第1回審査会合でいただいた 質問への回答について

平成27年9月10日
沖縄電力株式会社

更新数量の推移(変圧器)

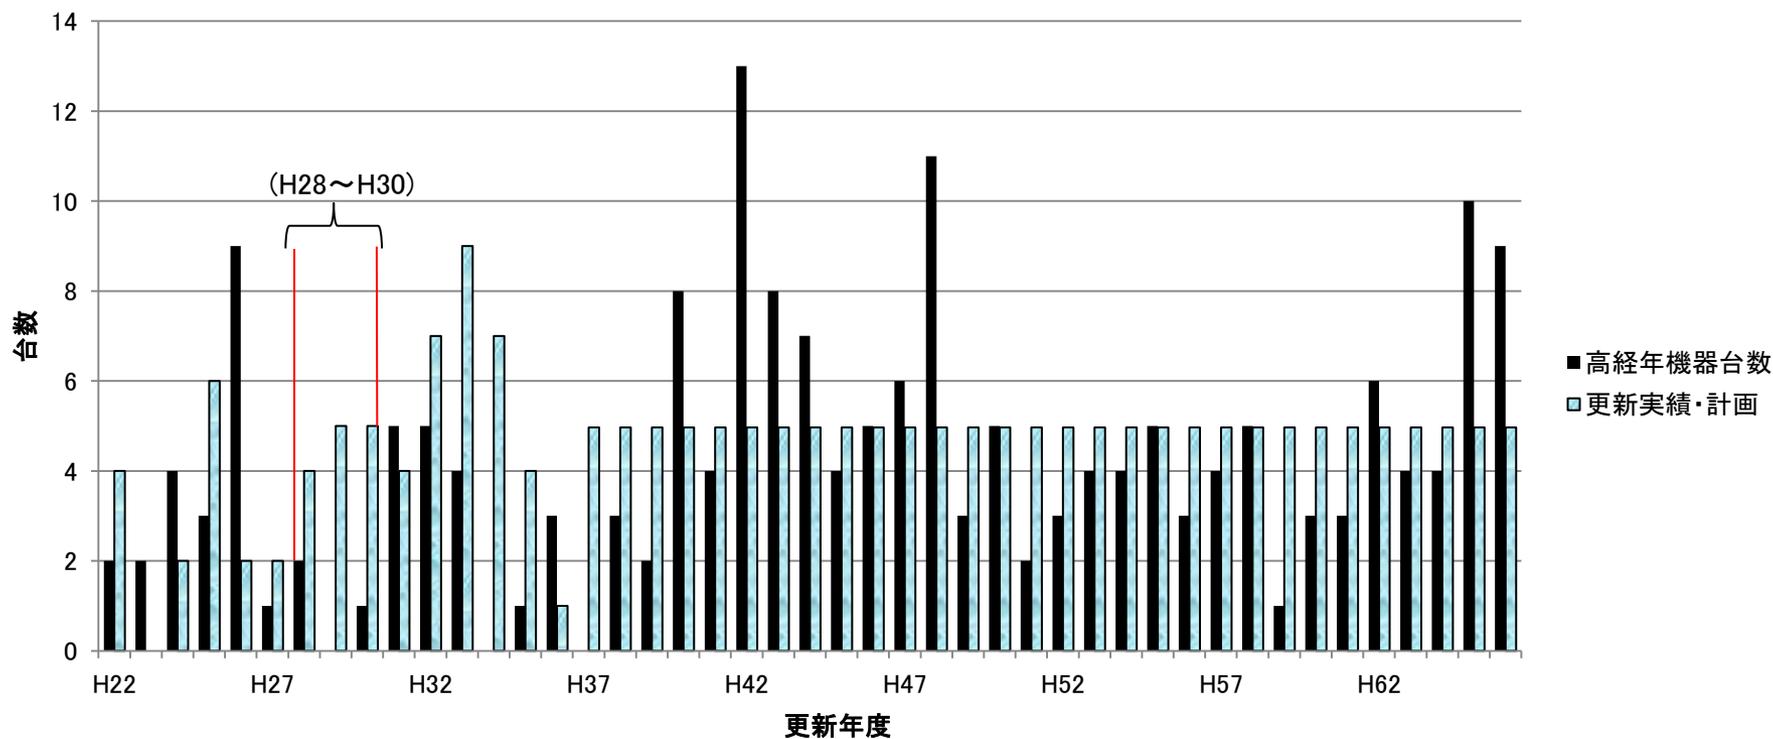
指摘事項3: 高経年化機器への対応

- ▶ 電力需要の増加等により昭和60年頃から変圧器が大量に導入されました。
- ▶ 経年40年を目安に変圧器の更新計画を策定しており、更新目安の年数に達する変圧器を個別に評価し取替えを実施しております。
- ▶ 過去実績期間(H22～H26)においては新增設工事が多いこともあり、新增設を主体に更新工事との平準化を図ってまいりました。そのため一部の高経年機器においてはコンディションを踏まえた繰り延べを行っております。今後については新增設工事が減少することもあり、更新を主体に工事の平準化も図りながら着実に実施してまいります。

更新数量の推移(遮断器)

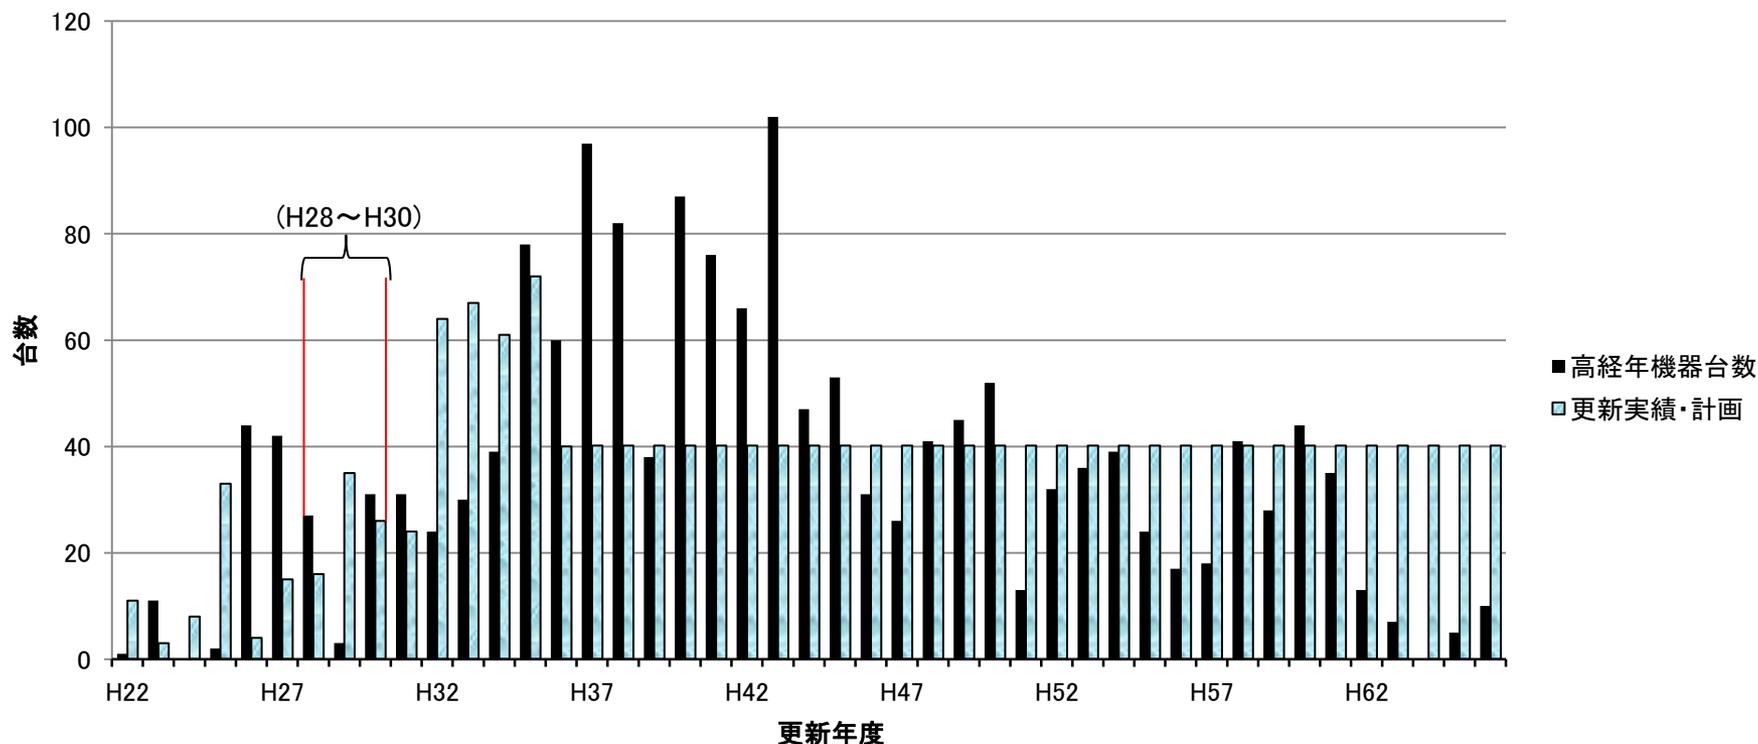
指摘事項3: 高経年化機器への対応

- ▶ 電力需要の増加等により昭和60年頃から遮断器が大量に導入されました。
- ▶ 経年35～40年を目安に遮断器の更新計画を策定しており、更新目安の年数に達する遮断器を個別に評価し取替えを実施しております。
- ▶ 過去実績期間(H22～H26)においては新增設工事が多いこともあり、新增設を主体に更新工事との平準化を図ってまいりました。そのため一部の高経年機器においてはコンディションを踏まえた繰り延べを行っております。今後については新增設工事が減少することもあり、更新を主体に工事の平準化も図りながら着実に実施してまいります。

更新数量の推移(系統保護リレー)

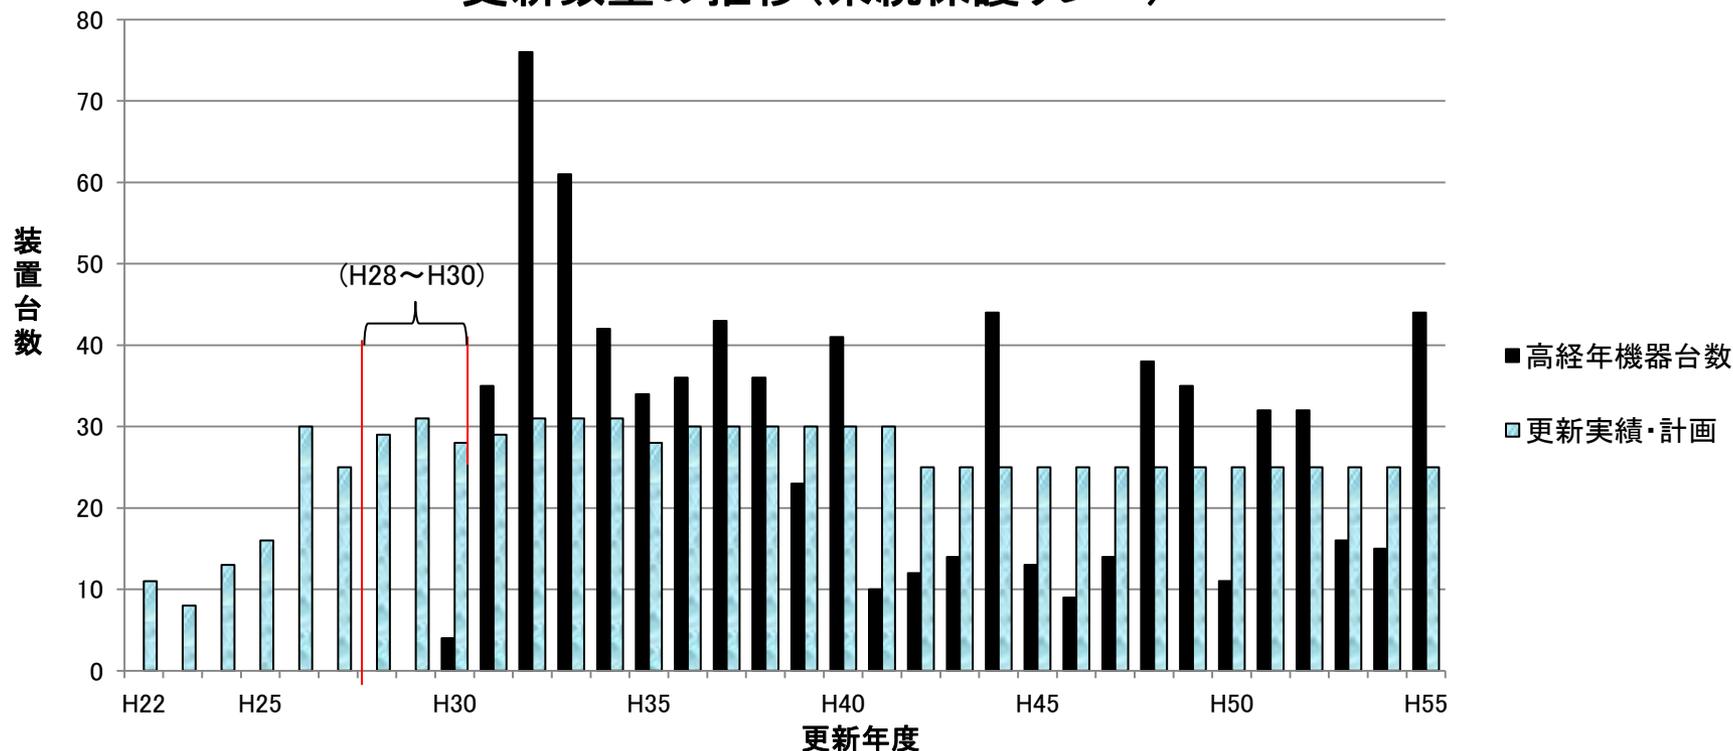
指摘事項3: 高経年化機器への対応

- ▶ 電力需要の増加等により昭和60年頃から系統保護リレーが大量に導入されました。
- ▶ 平成31年度以降からは、これまで大量に導入された系統保護リレーが更新目安の経年30年を迎えるため、保護リレーの保守期限の終了時期、工事の平準化、および工事施工力等を総合的に勘案し、平成26年度以降、30台／年程度を目安に更新計画を策定し、更新工事を行っています。

<イメージ>

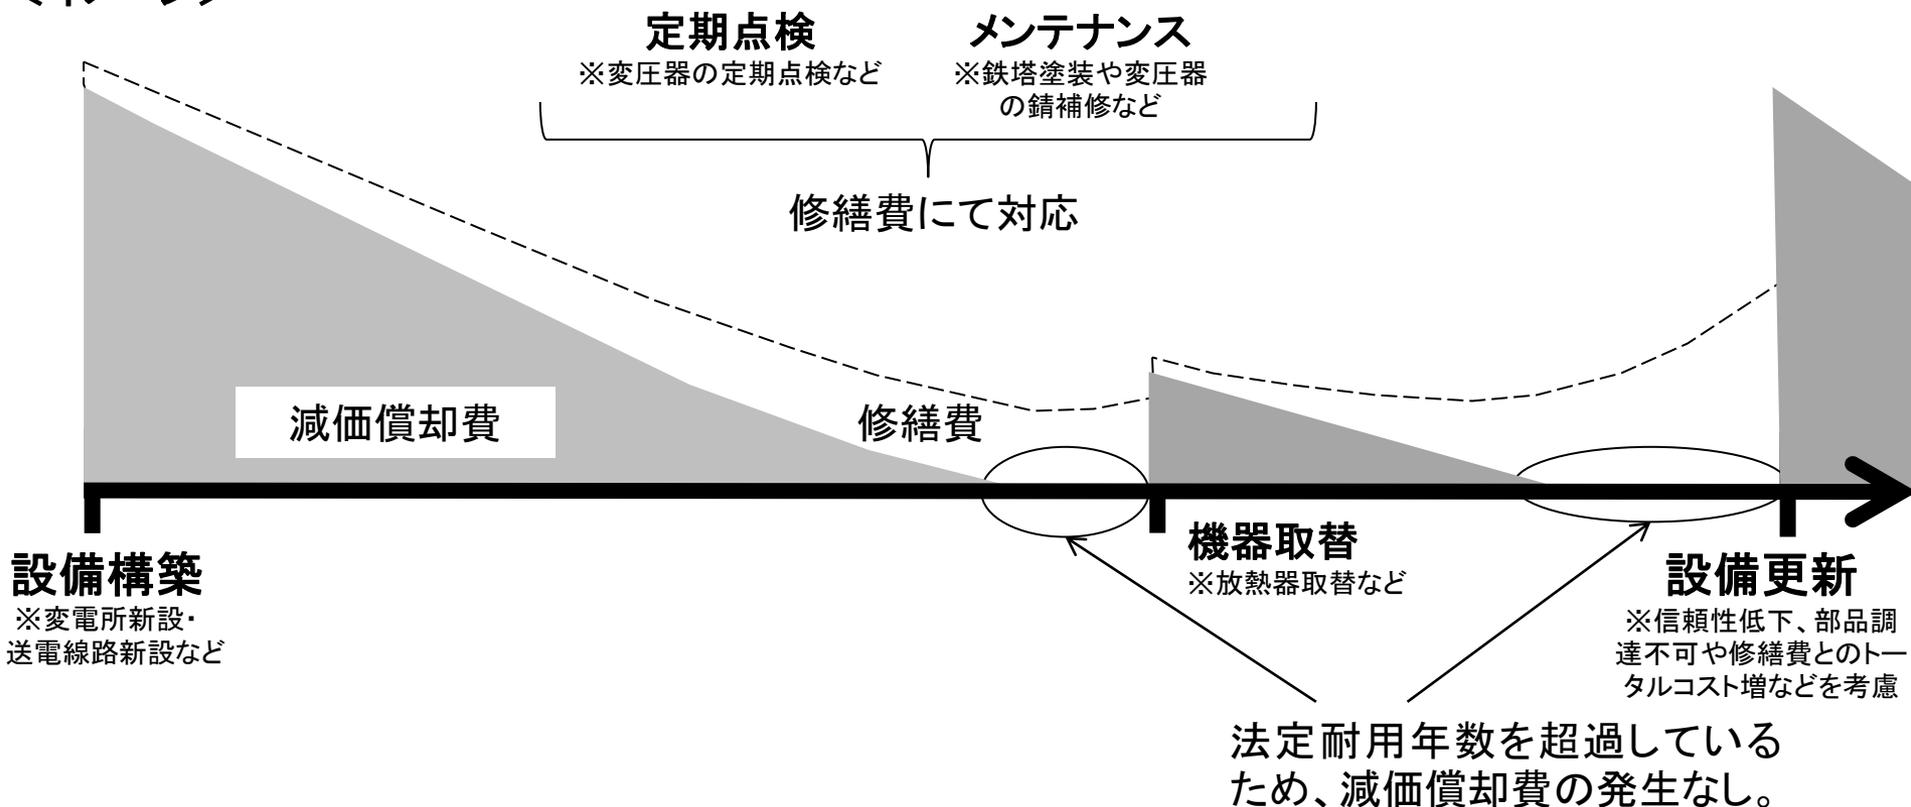
指摘事項4:設備構築後の設備維持管理および会計処理について

- 構築した設備については、定期的な点検と必要に応じたメンテナンスを実施しております。
- また、不具合の状況によっては、適宜、当該機器の取り替えに係る設備投資を行っております。
- これにより、電気の安定供給が確保でき、また、軽微な不具合が生じたタイミングで適切な対応を取ることで、結果として、設備の長期運用につながっております。

※固定資産(資本的支出)もしくは修繕費いずれに整理するかは、電気事業会計規則を基に判断しております。
